الموضوع :- عطاء إعادة تأهيل شبكة المياه ومنظومة
الإطفاء في مجمع الشمال رقم (2024/5/10)

بناءً على ورود استفسار من احد الشركات المشاركة في العطاء المذكور اعلاه بخصوص وجود بعض الملاحظات ، نرجو ان
نوضح ما يلي:-

FIRE HYDRANT CONNECTION DETAIL (F.H.)

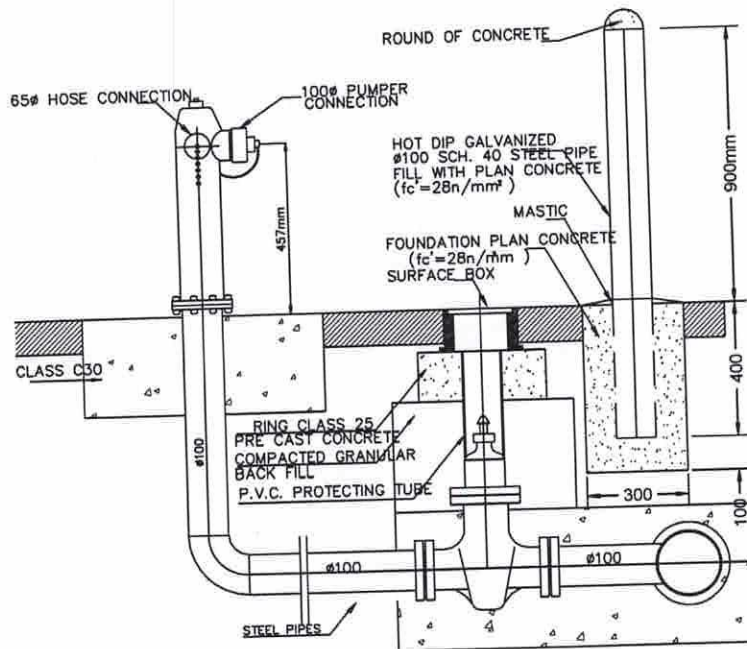
5- لم يرد في المخططات تفاصيل خاصة للهايدرنتات (FH) يرجى تزويدنا بالمخطط الخاص بهم .

• حسب المرفق وموافقات الدفاع المدني .
